Objet : Avis sur le projet de Plan Local d'Urbanisme Intercommunal arrêté de Grand Paris Sud Est Avenir

Liste des observations sur le projet de PLUi Grand Paris Sud Est Avenir

COMMUNES DE CHENNEVIERES SUR MARNE

PLAN PARCELLAIRE

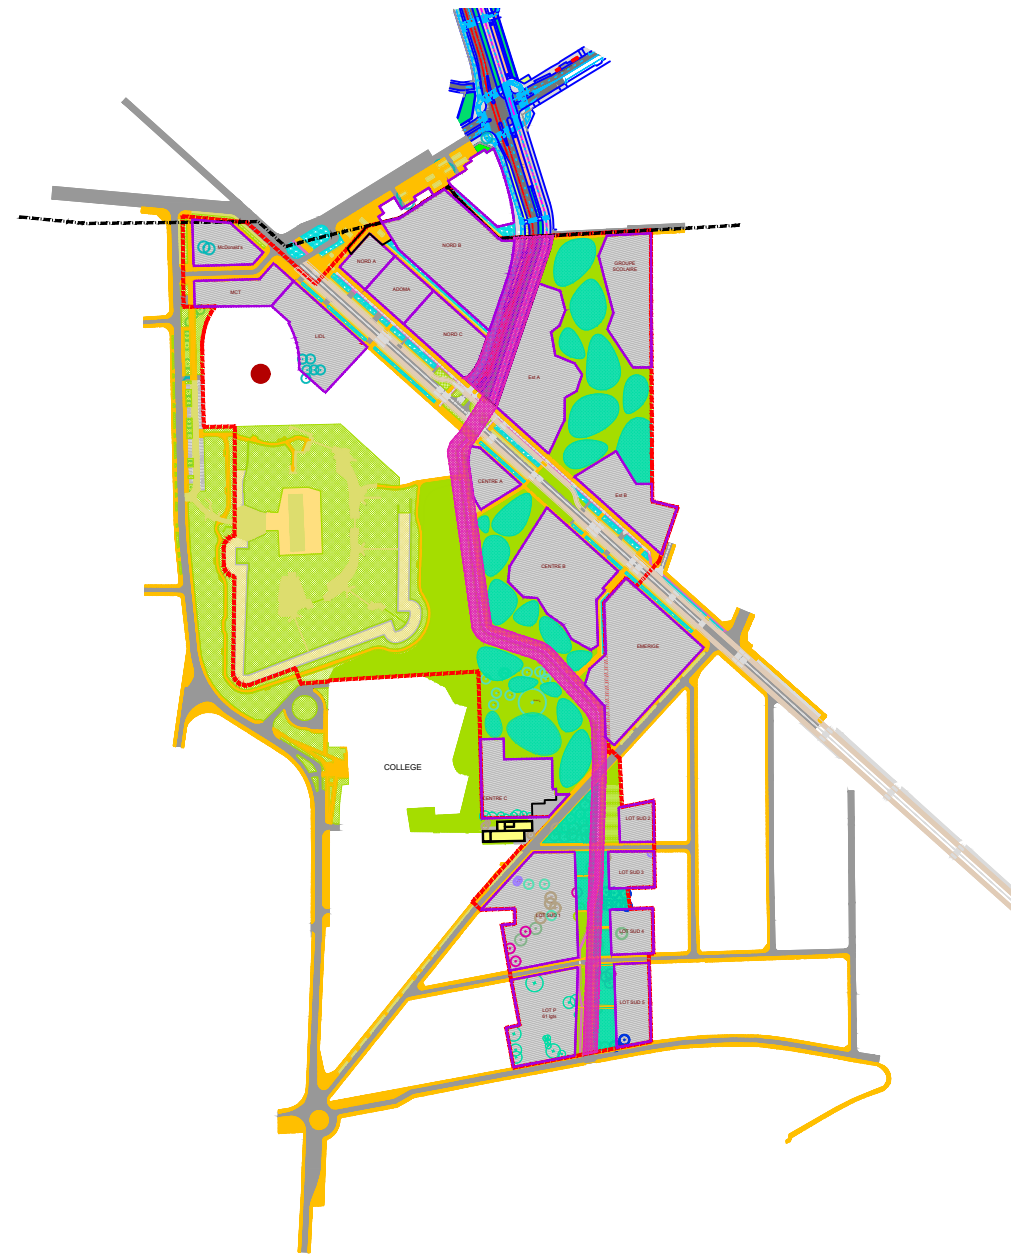
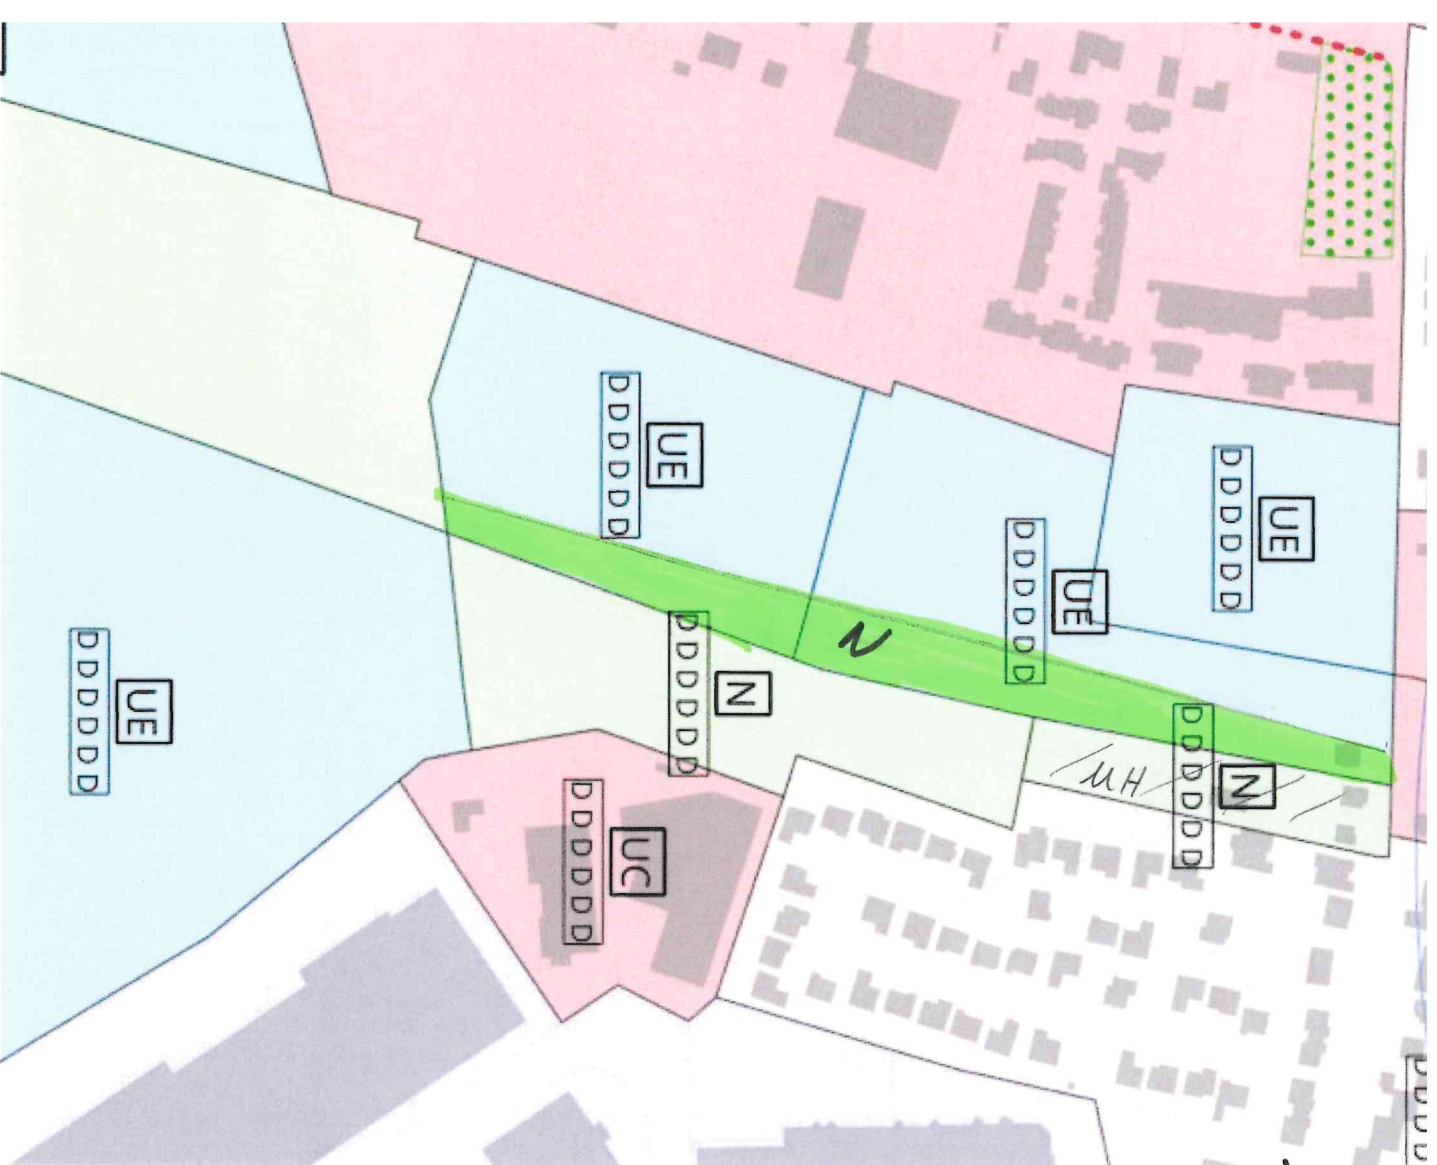
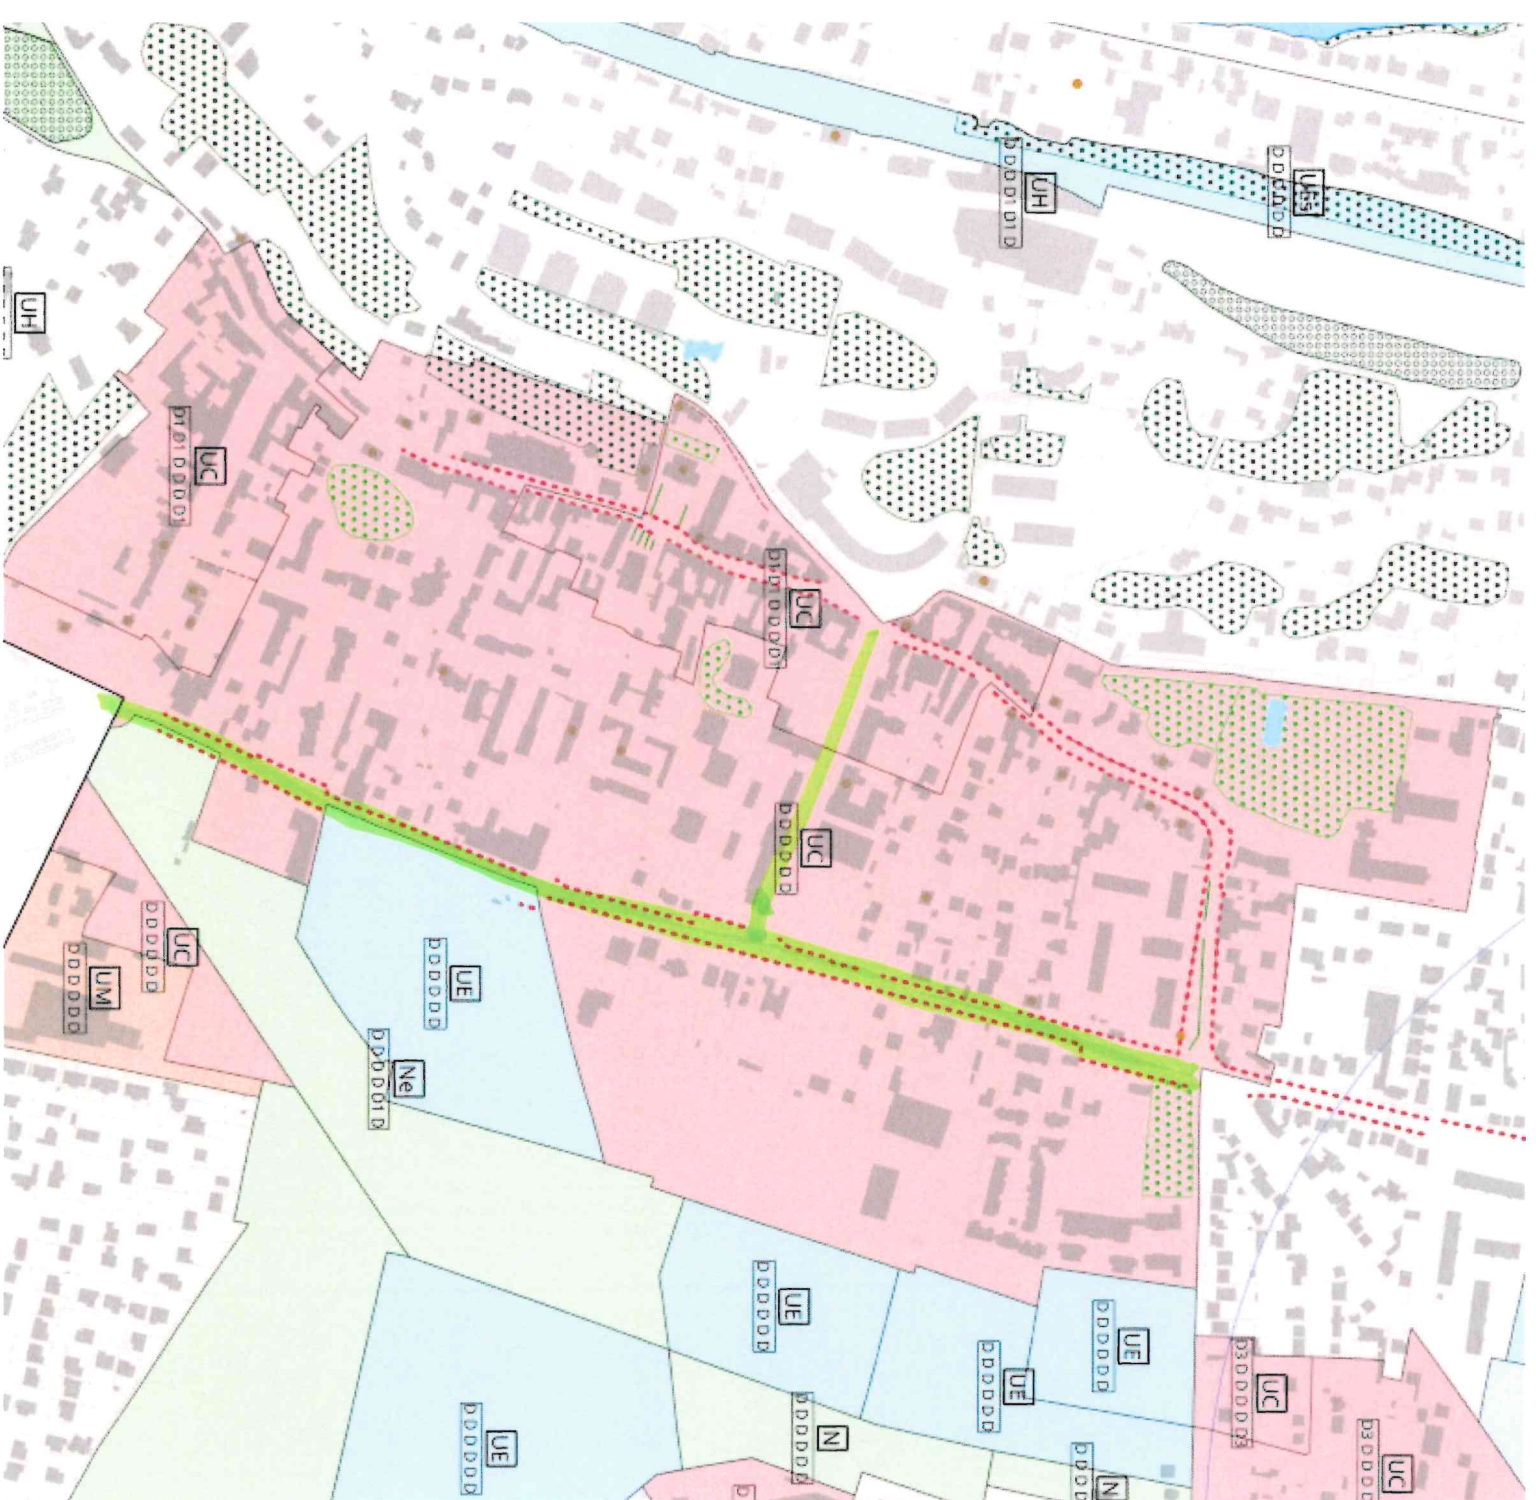
6	CHEN Centre-ville Maillarde	Programmation à modifier : Suppression « nouvelle mairie » Indiquer « 500 logements » programmation de logements	Souhait commune	
7	CHEN Centre-ville Maillarde	Principes d'aménagement : « cinq squares publics de 200 à 3000m² »	Souhait commune	
8	CHEN Entrée de ville Nord	Cartographie de l'OAP : L'OAP doit reprendre l'entièreté du périmètre de ZAC	Mise en cohérence	 CARTE CADASTRE PERIMETRE INITIATIVE
